女川原子力発電所第2号機 工事計画審査資料	
資料番号	02-補-E-01-0100-6-5 改1
提出年月日	2023年5月18日

補足-100-6-5 外郭浸水防護設備（逆止弁付ファンネル）の
要目表記載変更について

外郭浸水防護設備（逆止弁付ファンネル）の要目表記載変更について

工事計画認可申請	第9-4-1-2-2図
女川原子力発電所 第2号機	
名称	外郭浸水防護設備 機器の配置を明示した図面(その2)
東北電力株式会社

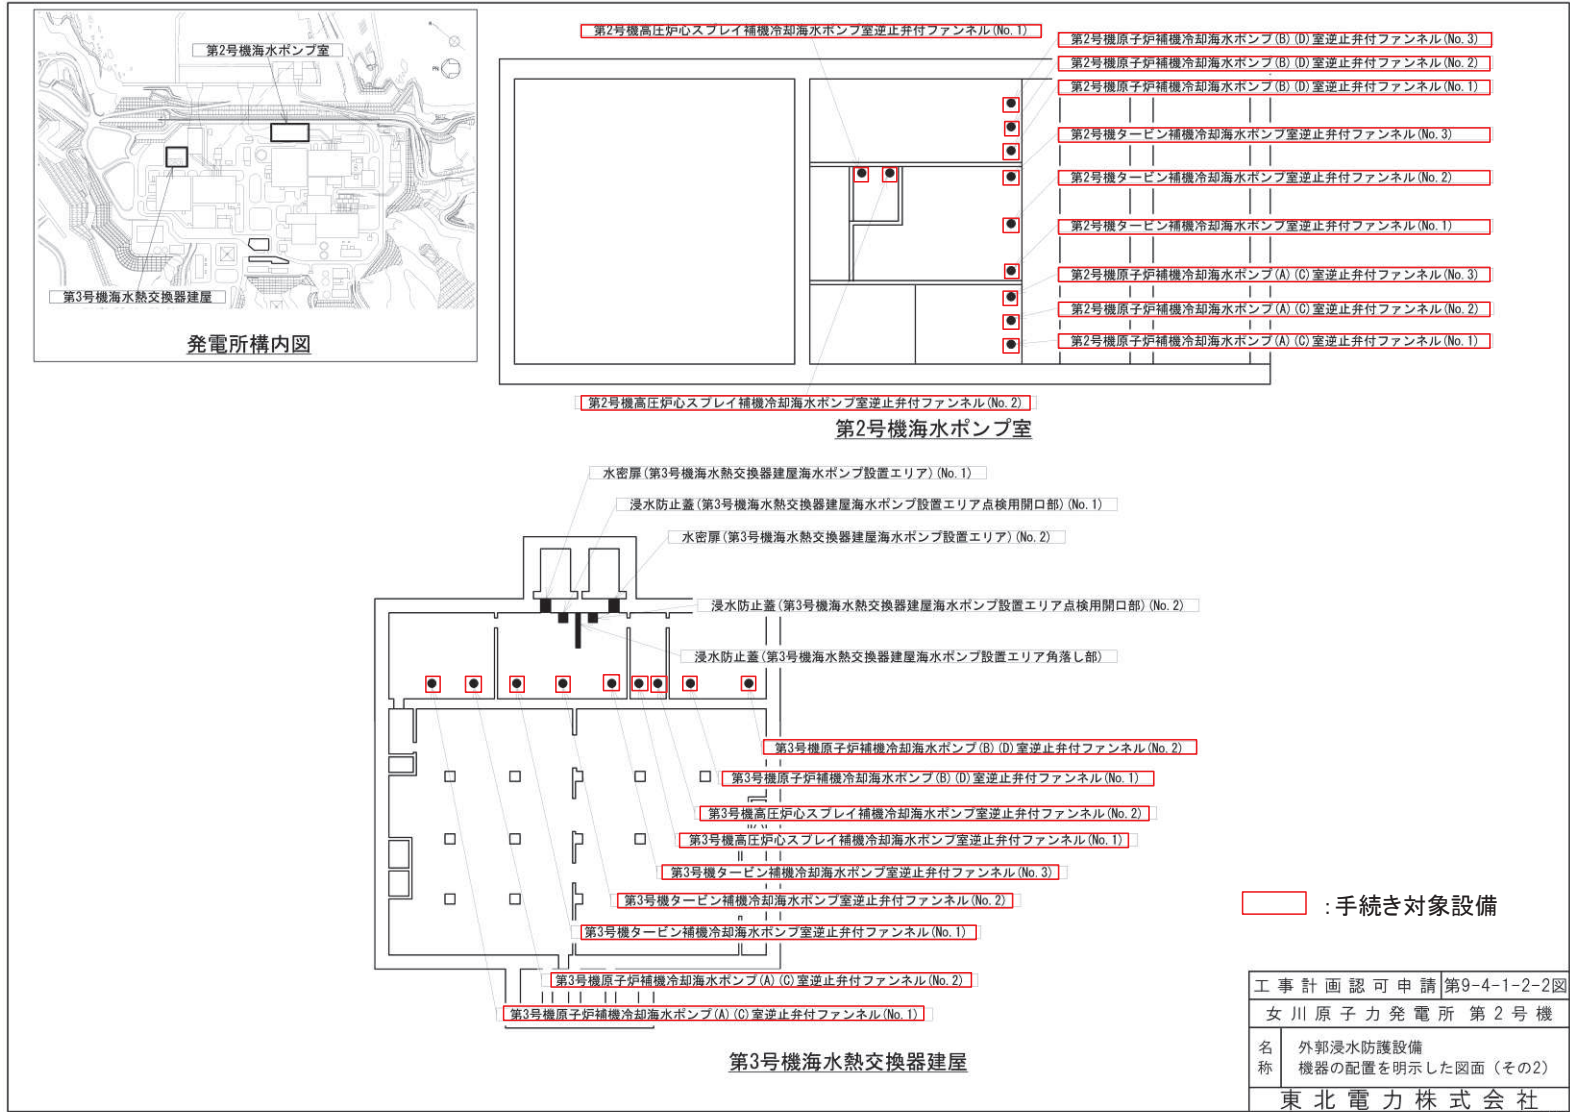
実用発電用原子炉の設置, 運転等に関する規則 別表第二 添付書類		添付の要否 (○・×)	理由
その他発電用原子炉の附属施設 (浸水防護施設)			
1	浸水防護施設に係る機器の配置を明示した図面及び系統図	○	外郭浸水防護設備 (逆止弁付ファンネル) の弁本体の使用材料の変更により、機器の配置及び系統図に変更はないが、申請対象を示すため添付する。
2	耐震性に関する説明書 (支持構造物を含めて記載すること。)	○	外郭浸水防護設備 (逆止弁付ファンネル) の弁本体の使用材料を変更することから、耐震重要度クラスに応じた地震力に耐えられる設計であることを評価するため添付する。
3	強度に関する説明書 (支持構造物を含めて記載すること。)	○	外郭浸水防護設備 (逆止弁付ファンネル) の弁本体の使用材料を変更することから、浸水防護設備としての構造強度評価を実施するため添付する。
4	構造図	○	外郭浸水防護設備 (逆止弁付ファンネル) の弁本体の使用材料の変更により、構造図に変更はないものの、申請対象を明らかにするために添付する。
5	設計及び工事に係る品質マネジメントシステムに関する説明書	○	外郭浸水防護設備 (逆止弁付ファンネル) の弁本体の使用材料の変更における設計及び工事に係る品質管理の方法等を評価する必要があるため、説明書を添付する。

実用発電用原子炉の設置、 運転等に関する規則 別表第二 添付書類		関連 条文	添付書類名	添付書類の 変更の有無	添付書類の 変更の有無の理由
その他発電用原子炉の附属施設（浸水防護施設）					
1	浸水防護施設に係る 機器の配置を明示し た図面及び系統図	6条 15条 51条	第9-4-1-2-2 図 外郭浸水防護設備 機器の配置を明示した図面（その2）	無	外郭浸水防護設備（逆止弁付ファンネル）の要目表の記載の変更は当該設備の配置を変更するものではないため、既認可の設計及び工事の計画に添付した本図面から変更はない。
2	耐震性に関する説明 書	5条 6条 51条	VI-2-10-2-10-1 逆止弁付ファンネル（第2号機）の耐震性についての計算書	有	外郭浸水防護設備（逆止弁付ファンネル）の要目表の記載の変更により、耐震評価部位である弁本体の材料を変更するため、本計算書の内容を変更する。 なお、板材と管材で機械的物性値に変更はないため、評価結果への影響はない。 （別紙2-1、別紙2-2参照）
			VI-2-10-2-10-2 逆止弁付ファンネル（第3号機）の耐震性についての計算書	有	
3	強度に関する説明書	6条 51条	VI-3-別添3-2-9-1 逆止弁付ファンネル（第2号機）の強度計算書	有	外郭浸水防護設備（逆止弁付ファンネル）の要目表の記載の変更により、強度評価部位である弁本体の材料を変更するため、本計算書の内容を変更する。 なお、板材と管材で機械的物性値に変更はないため、評価結果への影響はない。 （別紙3-1、別紙3-2参照）
			VI-3-別添3-2-9-2 逆止弁付ファンネル（第3号機）の強度計算書	有
